Consiglio Superiore dei Lavori Pubblici
Seconda Sezione

Adunanza del 21 giugno 2022

OGGETTO: Affare n. 49/2022. Adeguamento Tecnico – Funzionale al Piano Regolatore Portuale del Porto di Cagliari. - Sottozona H2.

- Distretto della Cantieristica con evidenziato il canale d'accesso che si rende necessario dragare alla -7.00 m s.l.m.m. per poter accogliere grandi yacht fino a 100 m–

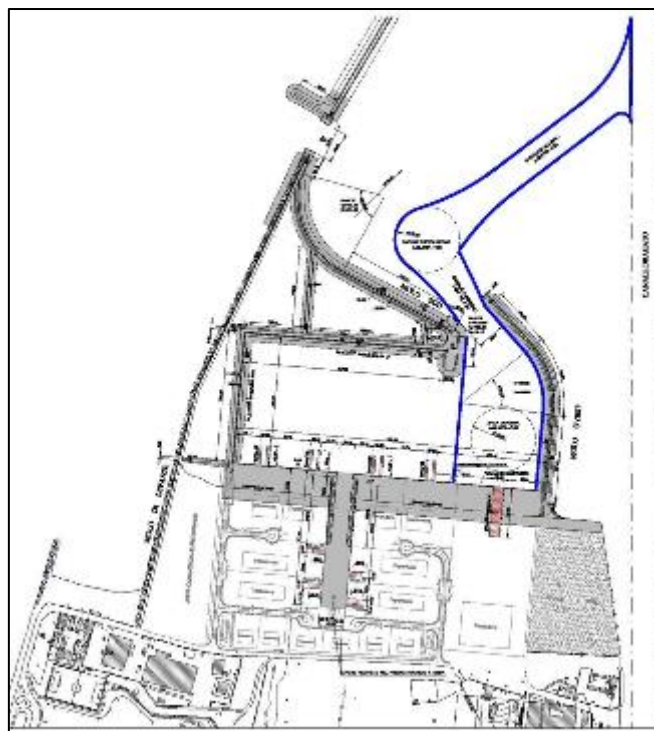
In sede di progettazione definitiva ed esecutiva dovranno essere sviluppati approfondimenti progettuali tali da garantire la sicurezza delle banchine rispetto al previsto maggior fondale, e la sicurezza e la stabilità delle opere portuali e delle opere che delimitano l'accesso alle aree per cui è previsto l'approfondimento di fondale. Inoltre, al fine di garantire la stabilità nel tempo e minimizzare le operazioni di manutenzione del canale di accesso alla -7,00 m da l.m.m., la pendenza delle scarpate dovrà tenere opportunamente conto delle caratteristiche geotecniche dei terreni presenti.

Inoltre, sempre in sede progettuale, dovrà essere adeguatamente valutato l'effetto dell'approfondimento richiesto nei confronti dell'agitazione residua della darsena e stimato l'interrimento atteso dei nuovi fondali, e quindi le eventuali conseguenti necessità in termini manutentivi, e ciò in ogni condizione di configurazione delle opere di bordo che si dovesse verificare tempo per tempo, tenendo anche in conto gli effetti della prevista apertura del Molo Settentrionale del Porto Canale che creerà una nuova connessione col mare aperto.

È bene che si valuti attentamente se e quali accorgimenti vadano adottati per le opere di bordo in termini di mitigazione della riflessione ondosa e di assorbimento energetico, oltre che di riduzione del siltaggio.
